Nota van zienswijzen en wijzigingen ontwerpuitwerkingsplan Luchen, deelgebied 3a

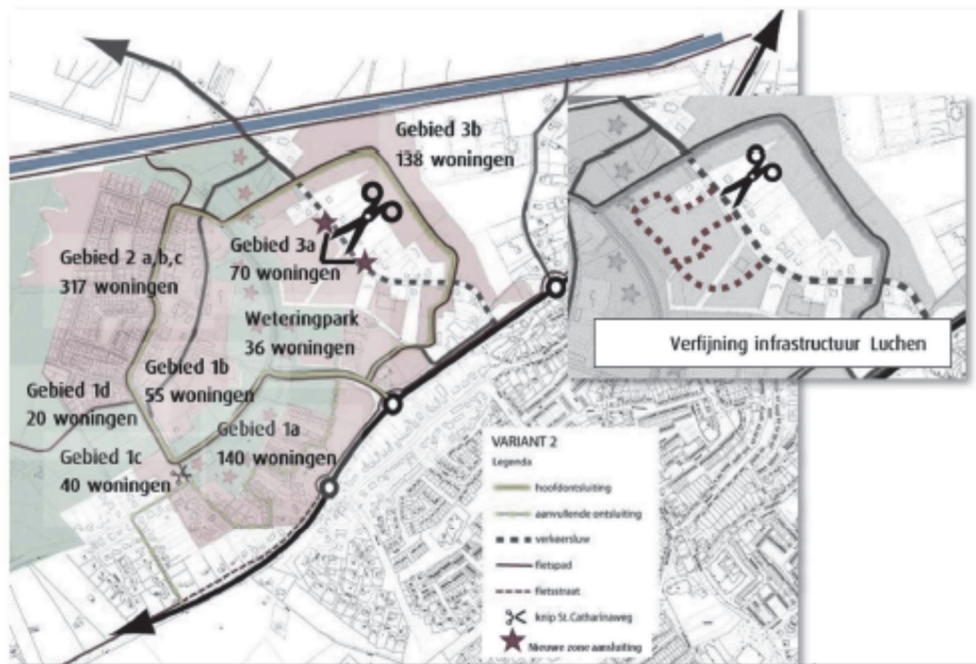
1. *In paragraaf 5.1.1. in het ontwikkelingsplan zijn parkeernormen vastgelegd waaraan bij omgevingsvergunning voldaan dient te worden. In het bestreden besluit ontbreekt een deugdelijke onderbouwing en berekening van het totaal aantal parkeerplekken. Ook wordt niet vermeld hoeveel parkeerplaatsen er gegenereerd worden. Het bestreden besluit kan de zorgvuldigheidstoets om die reden niet doorstaan.*

Deze zienswijze achten wij gegrond. Bij de toelichting van het vast te stellen uitwerkingsplan hebben wij alsnog een parkeerbalans met een tekening opgenomen, waarop is aangegeven waar de benodigde parkeerplaatsen worden gerealiseerd. Hieruit blijkt dat er kan worden voorzien in voldoende parkeerplaatsen in het plangebied.

- Wij nemen bij de toelichting van het vast te stellen uitwerkingsplan een parkeerbalans met een tekening op, waarop is aangegeven waar de benodigde parkeerplaatsen (kunnen) worden gerealiseerd.

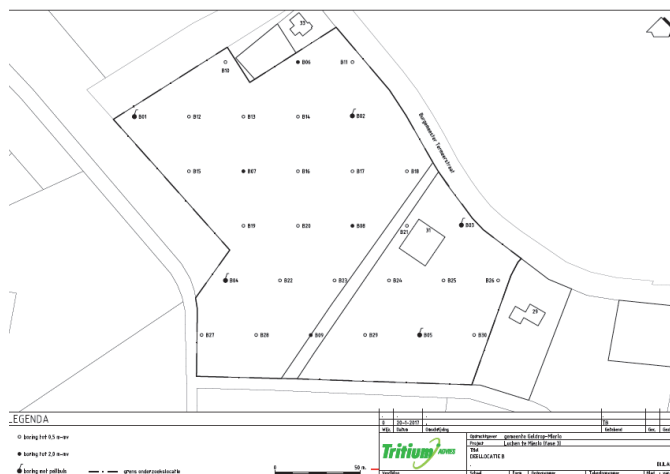
1. *Indieners vrezen voor overlast, in het bijzonder van wateroverlast wegens de lagere ligging van hun eigendommen ten opzichte van het plangebied.*

- Wij hebben een gewijzigd waterhuishoudingsplan opgenomen bij de toelichting van het uitwerkingsplan dat uitgaat van tenminste 'hydrologisch neutraal ontwikkelen'.
- Wij hebben de waterparagraaf in de plantoelichting hierop aangepast.
- Wij hebben met extra planregels geborgd dat de benodigde waterberging wordt gerealiseerd vóórdat het plangebied volgens de nieuwe doeleinden in gebruik wordt genomen en dat deze ook in stand gehouden wordt (zie hiervoor artikel 9.2, maar ook artikel 6.2.6 waarin het maximaal te verhard percentage bij de bestemming 'Wonen' is geregeld)
